DYREKTYWA ZDATNOŚCI - AIRWORTHINESS DIRECTIVE
Nr SP -0104 -2001 -A

- 3.Dotyczy:** Wymiany dźwigni dwu i jednoramiennej w układzie sterowania kołem przednim /
Subject (opis usterki, rysunek części - description of the problem, identification of part)
Replacement of the double-arm lever and single-arm lever in the nose wheel steering system.

BIULETYN OBOWIĄZKOWY Nr E/12.046/2001

MANDATORY BULLETIN No. E/12.046/2001

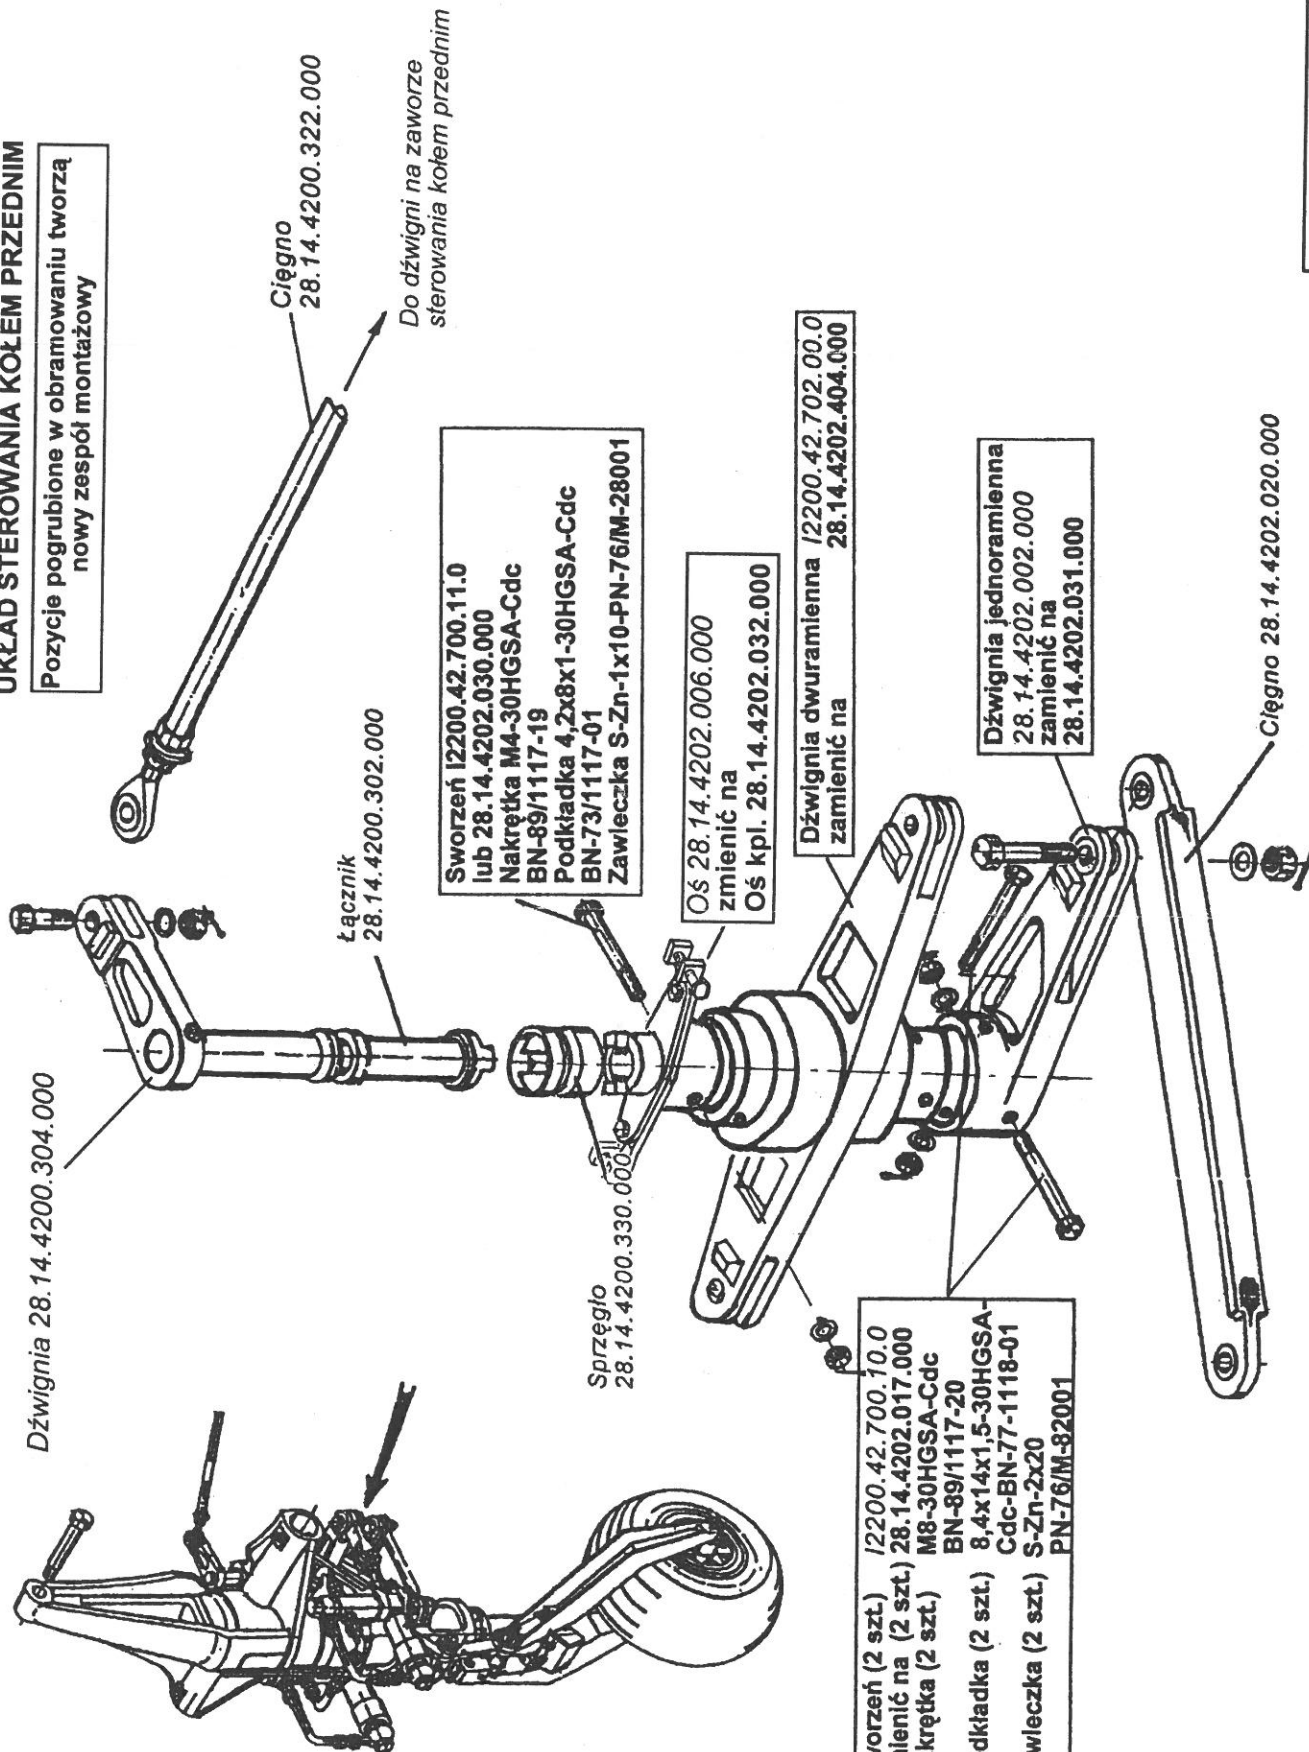
8. Rozłączyć na podwoziu elementy (patrz szkic Nr 2 – Widok A) i wysunąć do góry łącznik 28.14.4200.302.000 oraz zdjąć sprzęgło 28.14.4200.330.000 (Szkic Nr 1).

9. Rozłączyć przewody hydrauliczne (patrz Szkic Nr 2). Zabezpieczyć końce przewodów hydraulicznych folią.
10. Odłączyć ciągnio 28.14.4202.020.000 od dźwigni jednoramiennej 28.14.4202.002.000.

22. Założyć dotychczasowe sprzęgło 28.14.4200.330.000 i łącznik 28.14.4200.302.000. Łącznik montować przy pomocy dotychczasowych elementów łącznych zgodnie ze Szkicem Nr 2 – Widok "A". Połączenie dźwigni 28.14.4200.304.000 z ciągnem 28.14.4200.322.000 zabezpieczyć nową zawleczką S-Zn-1,6x20-PN-76/M-82001.

Szkic Nr 1

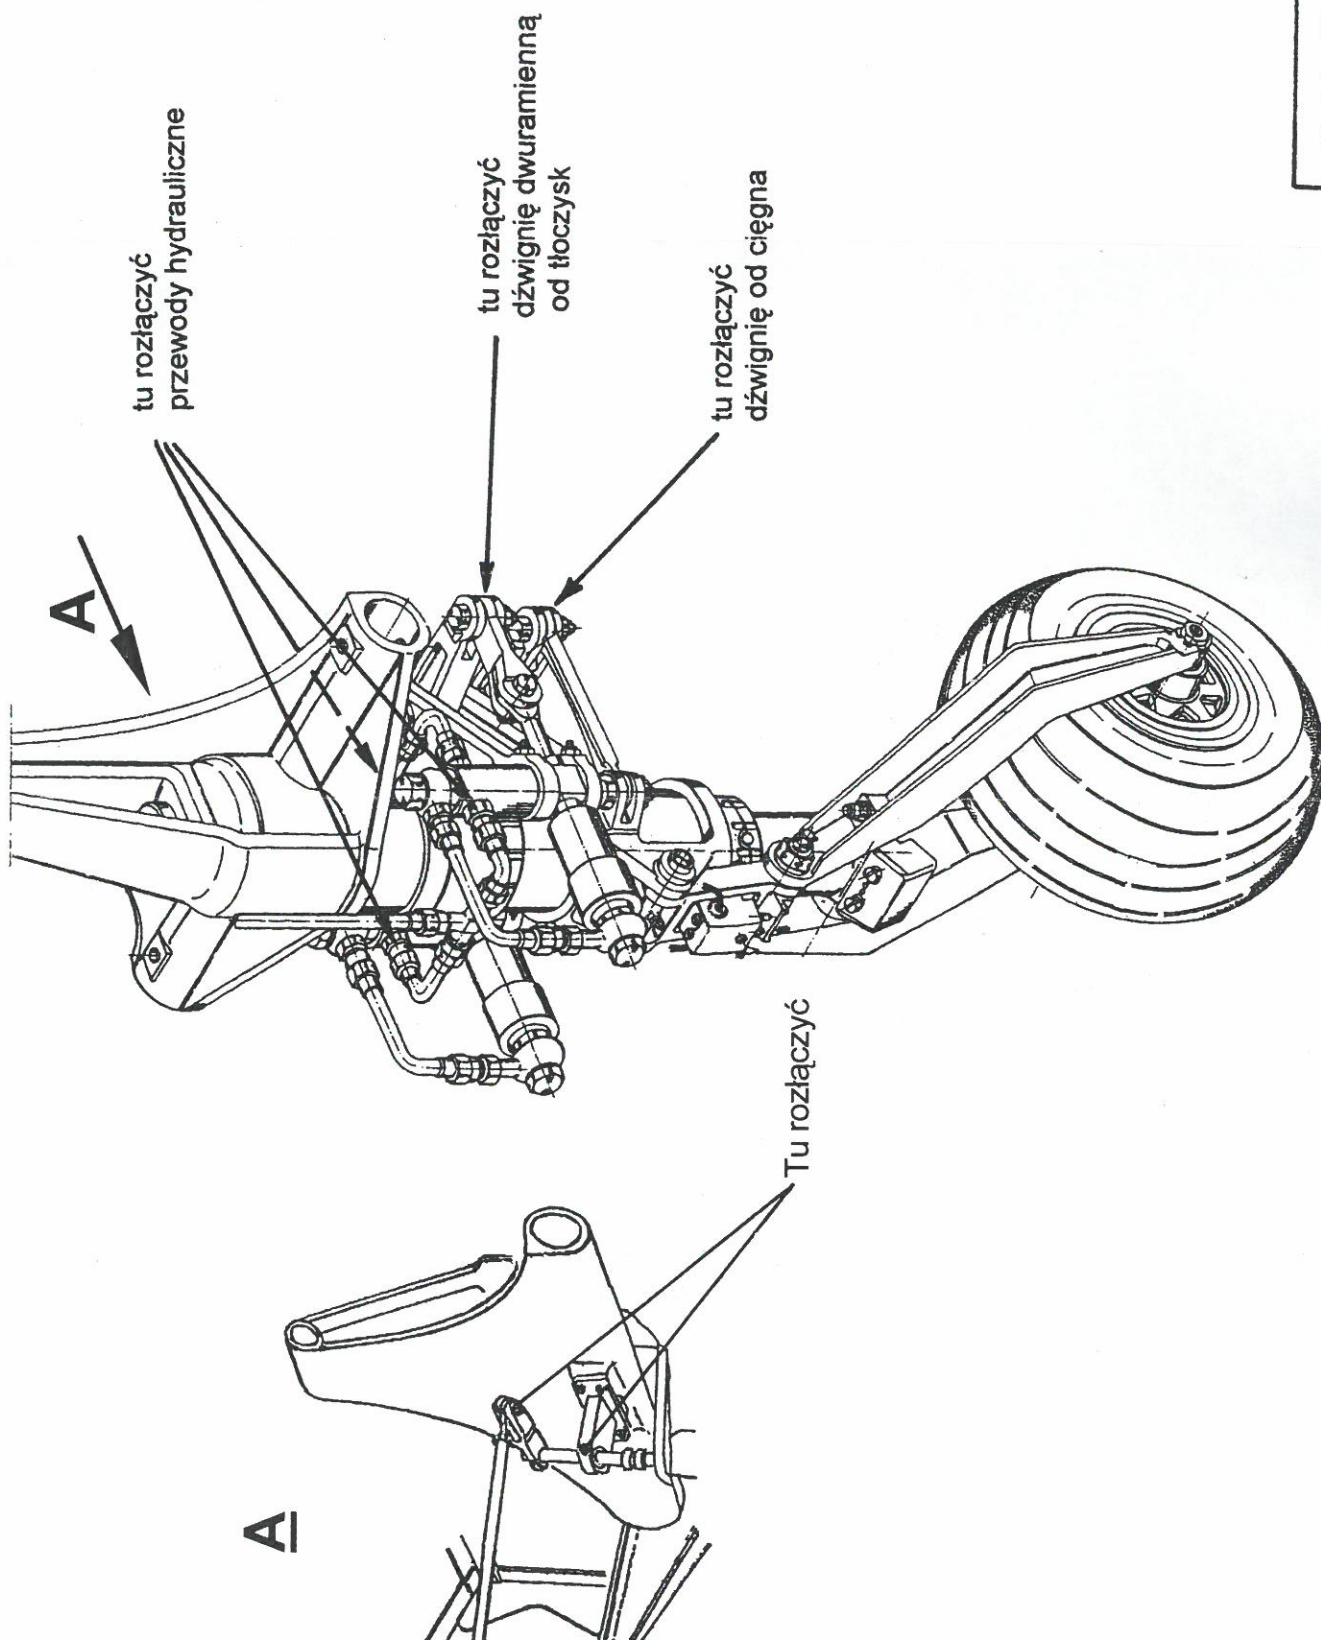
14. Zdemontować z zespołu siłowników dźwignię dwuramienną 12200.42.702.00.0.
15. Rozmontować nowy zespół montażowy złożony z dźwigni dwuramiennej 28.14.4202.404.000, dźwigni jednoramiennej 28.14.4202.031.000, osi kpl. 28.14.4202.032.000 oraz elementów łącznych. Elementy w/w zespołu montażowego zostały wspólnie rozwiercone i nie należy ich wzajemnie zamieniać pomiędzy różnymi zespołami montażowymi.
UWAGA: Części wchodzące w nowy zespół montażowy wyróżniono na szkicu nr 1 pogrubionym drukiem i umieszczono w obramowaniu.

16. Na zespole siłowników zamontować dźwignię dwuramienną 28.14.4202.404.000, następnie na dźwigni dwuramiennej zamontować od dołu dźwignię jednoramienną 28.14.4202.031.000, a na górną część dźwigni dwuramiennej zabudować oś 28.14.4202.032.000. Połączenia zabezpieczyć zawleczkami.

Szkic Nr 3

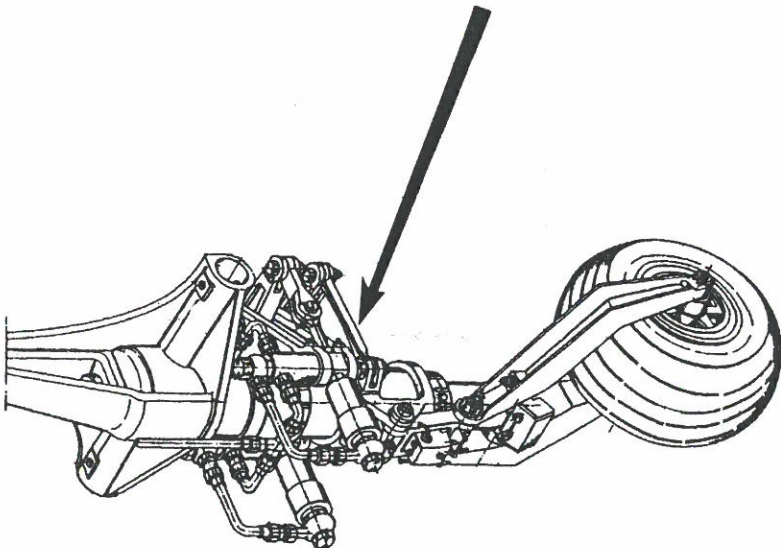
11. Wykręcić 4 śruby mocujące zespół siłowników na podwoziu (patrz Szkic Nr 3).
12. Wybudować zespół siłowników z podwozia.
13. Zdemontować dźwignię jednoramienną 28.14.4202.002.000 i oś 28.14.4202.006.000.

18. Zamontować zespół siłowników na podwoziu przednim.

Szkic Nr 4

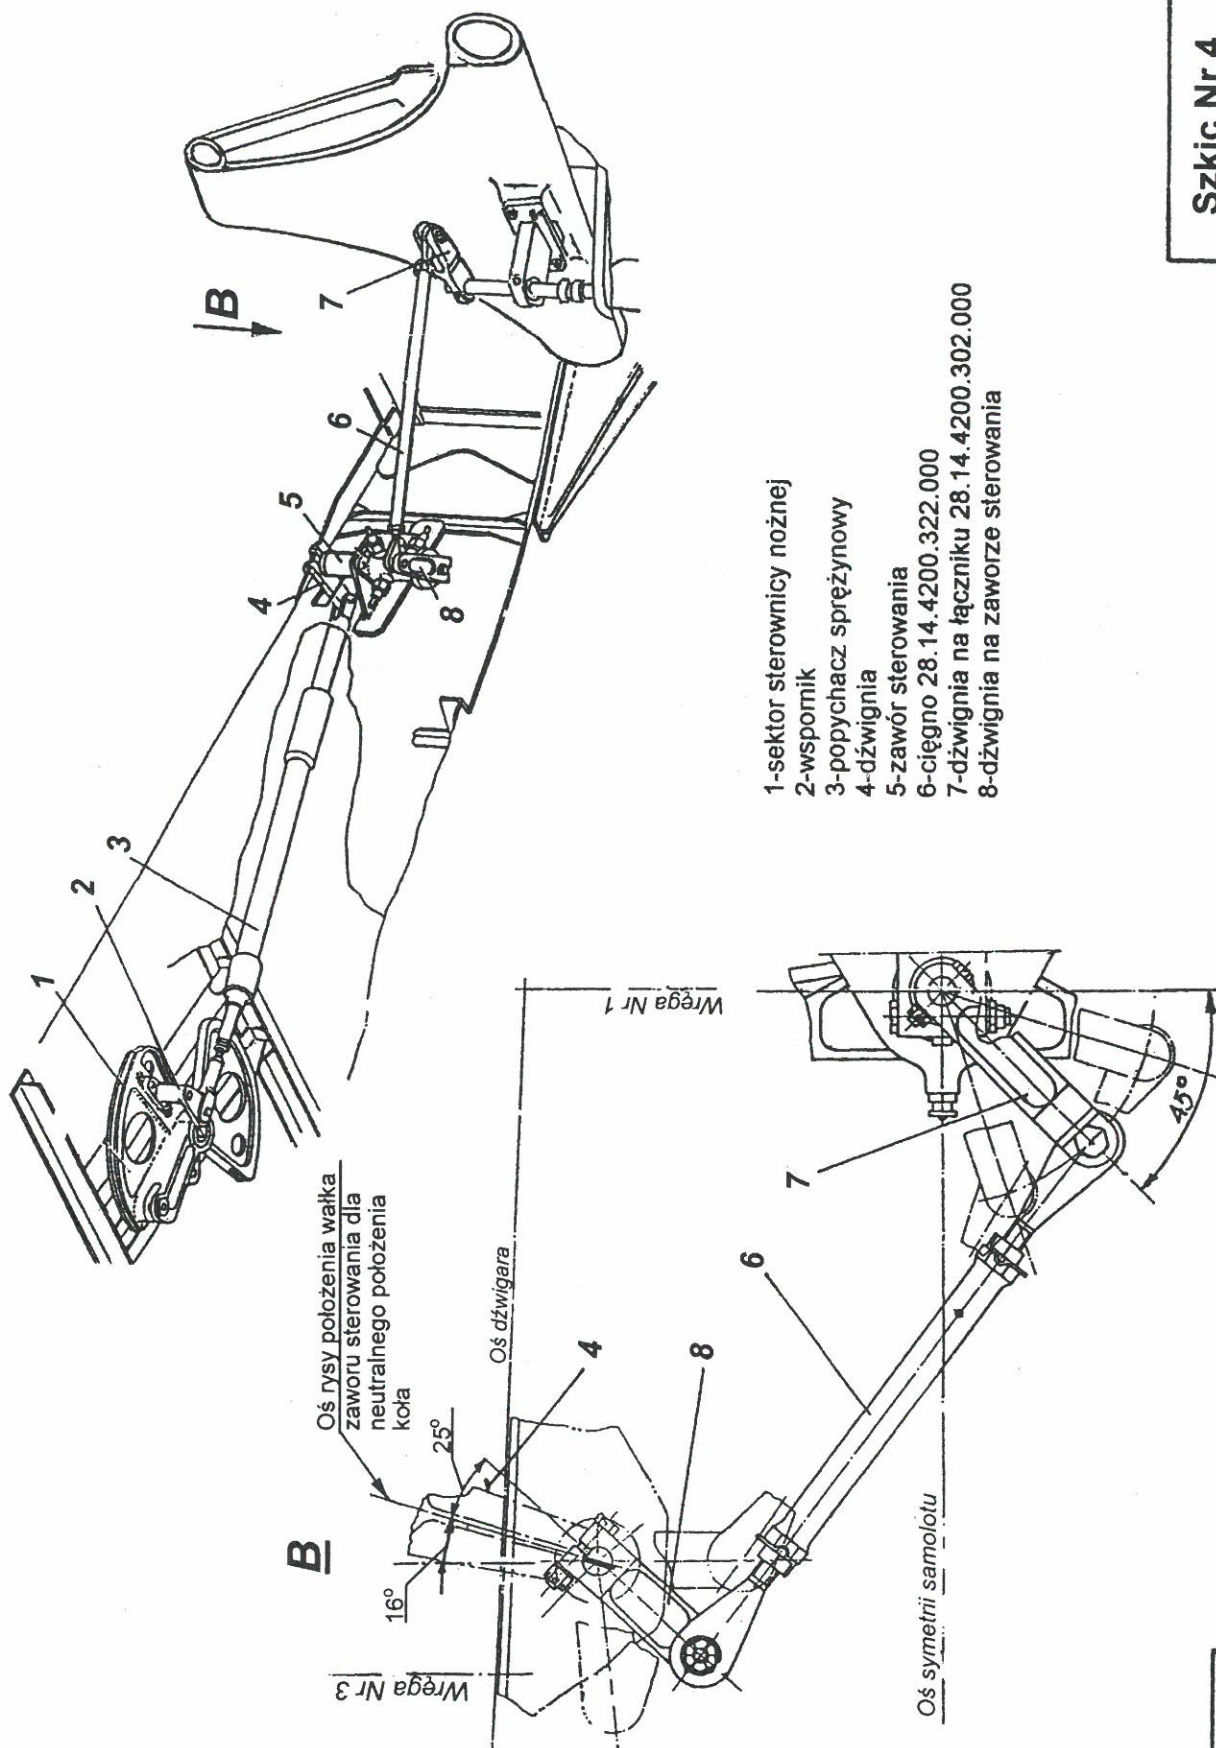
23. Przy kole ustawionym w położeniu neutralnym oraz przy zablokowanej sterownicy nożnej w położeniu neutralnym, ustawić dźwignię poz. 8 w położeniu kątowym pokazanym na Widoku "B" Szkic Nr 4. Dla tak ustalonego położenia dokręcić śruby łączące półkę (z kpl. osi 28.14.4202.032.000) na otworach fasolkowych oraz dokręcić poziome śruby blokujące półkę i zabezpieczyć je drutem kontrolującym.

Fig. No. 1

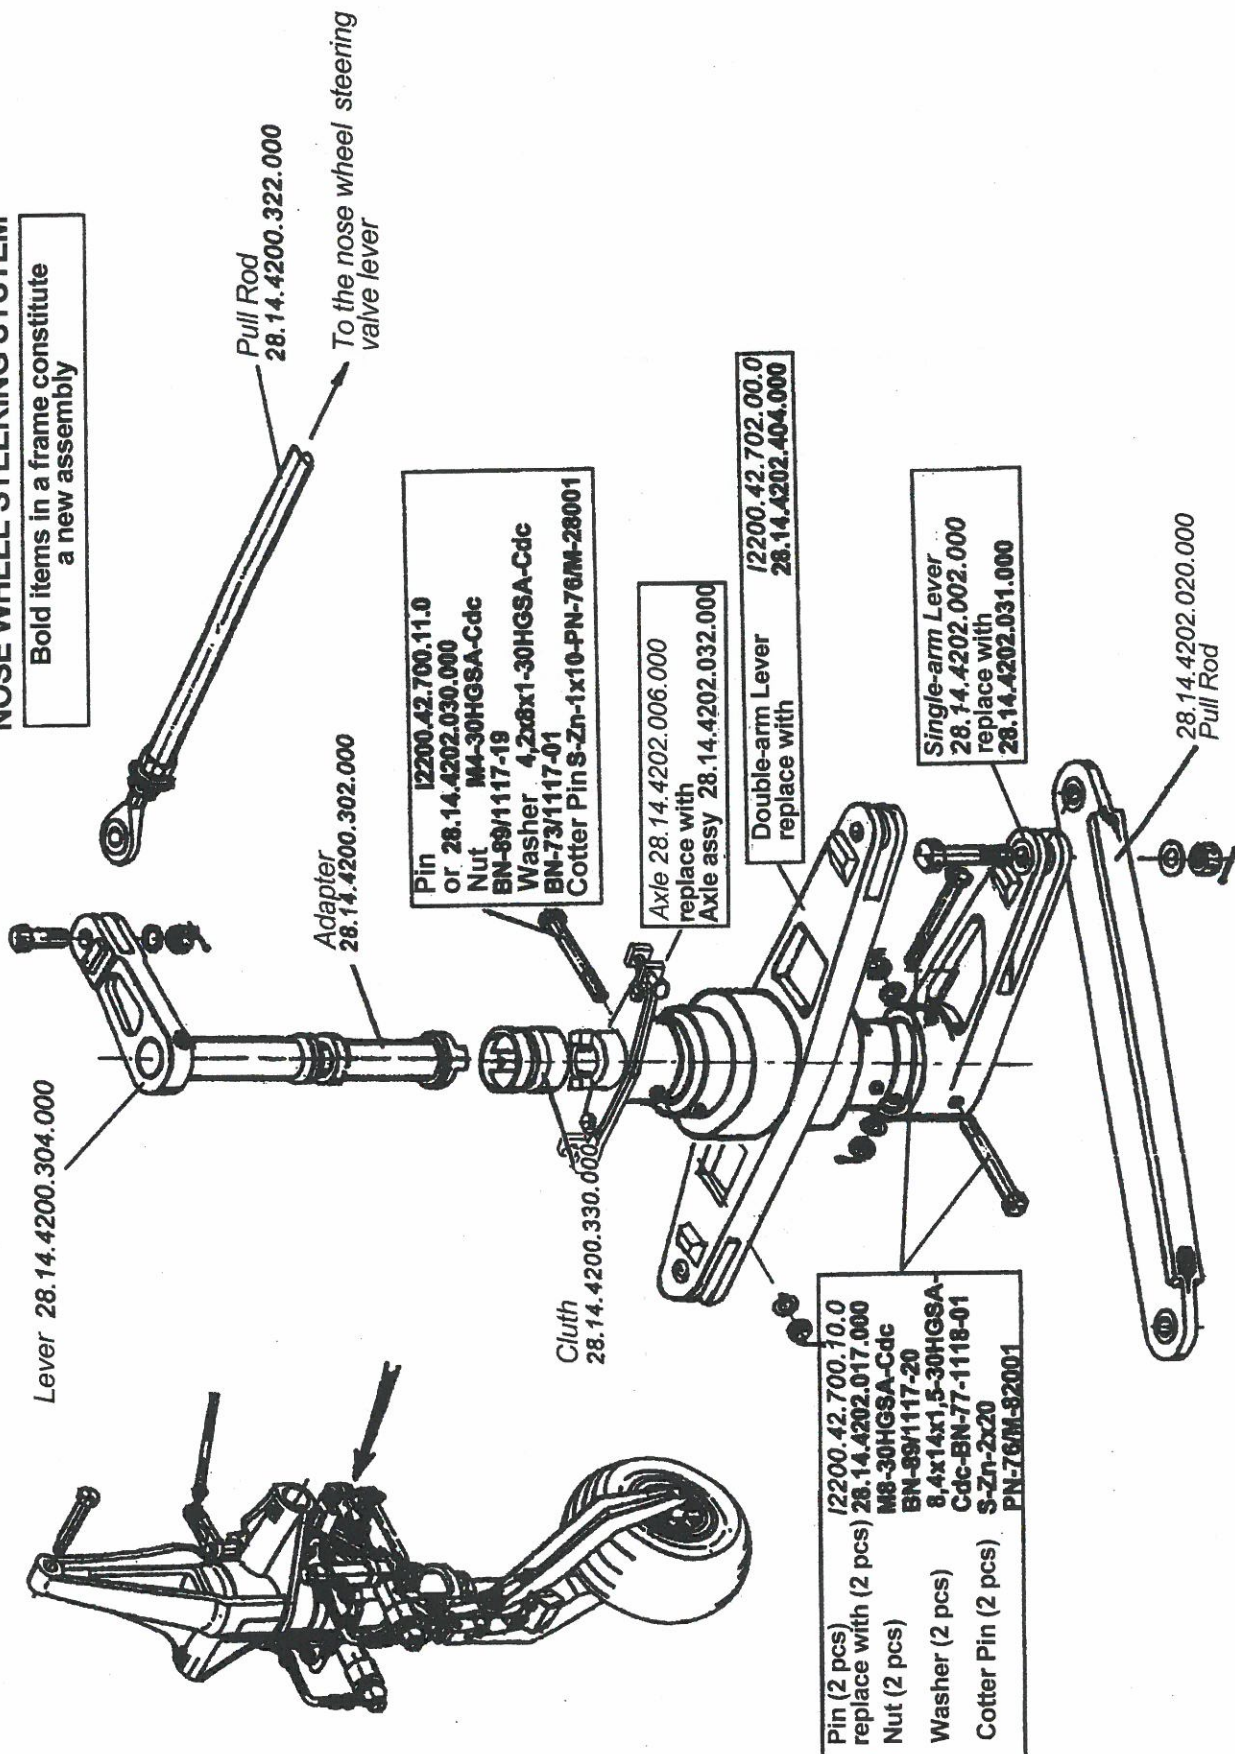
15. Disassemble a new assembly made of the 28.14.4202.404.000 Double-Arm Lever and the 28.14.4202.031.000 Single-Arm Lever, 28.14.4202.032.000 Axle Assy and fasteners. Elements of the above-mentioned assembly were reamed together and they should not be interchanged between various assemblies.

NOTE: Parts included in a new assembly are indicated in Fig. 1 by bold print and are

put into frames.

16. On the actuator cylinder assy install the 28.14.4202.404.000 Double-Arm Lever, then install the 28.14.4202.031.000 Single-Arm Lever on the double-arm lever from below, and position the 28.14.4202.032.000 Axle on the double-arm lever upper part. Secure the connections with cotter pins.
